Compléments au dossier de demande de dérogation : Projet du marché couvert – Chiroptères. 2019-2020. Saint-Dizier (52115).

Ce document tient lieu de réponse aux questions soulevées par M. Thouvenot Éric, DREAL Grand-Est (par mail du 19/12/2019).

Figure 1 : plan du parvis, Studiolada (modifiée)

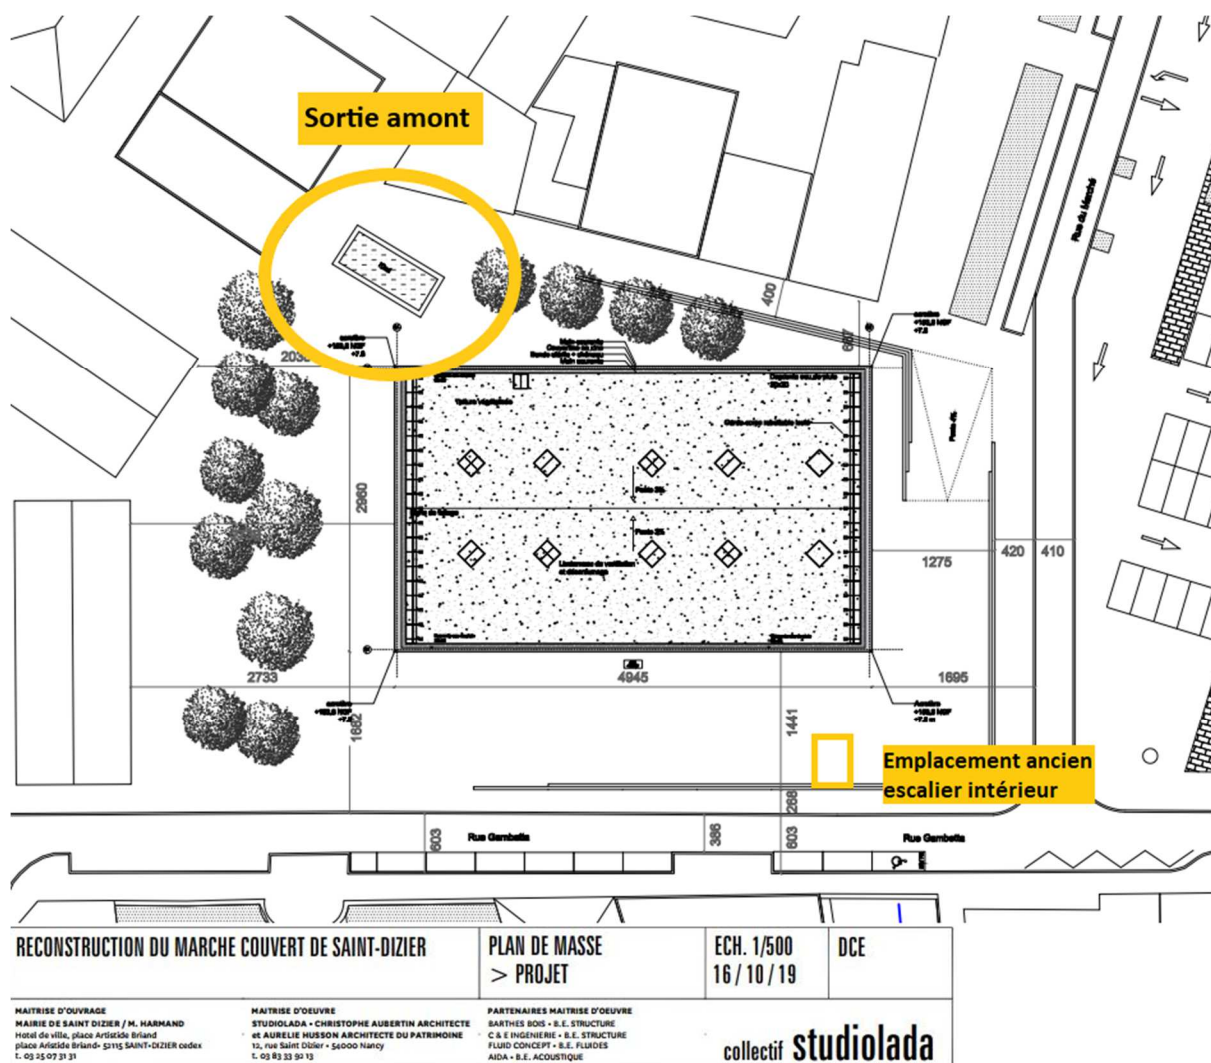
- quelles sont les modifications de l'entrée nord (1) et de l'escalier intérieur (2), de l'accès pour les Chiroptères et des modifications éventuelles des conditions atmosphériques ?

1 : Comme le montre le plan suivant, le parvis sera ouvert pour découvrir le passage de l'Ornel sur 8 à 10 mètres de long et sur 4 à 6 m de large environ. L'eau sera en contrebas et les cavités resteront donc inaccessibles. En rapport à l'état actuel, cet accès sera plus dangereux et encore moins accessible pour d'éventuels curieux ou prédateurs. Cette ouverture aura aussi le rôle de conserver les flux atmosphériques et les éventuels déplacements d'individus resteront possibles (même si aucun passage. Les éclairages y seront proscrits. Une trame noire passant par le dessus du bâtiment, permettant de rejoindre la route de vol actuelle sera de fait, mise en en place.

Un suivi des conditions stationnelles des souterrains permettra de veiller aux modifications éventuelles des conditions dans les cavités. Si les conditions venaient à changer, cet aménagement pourrait être repensé pour préserver l'habitat de ces espèces protégées.
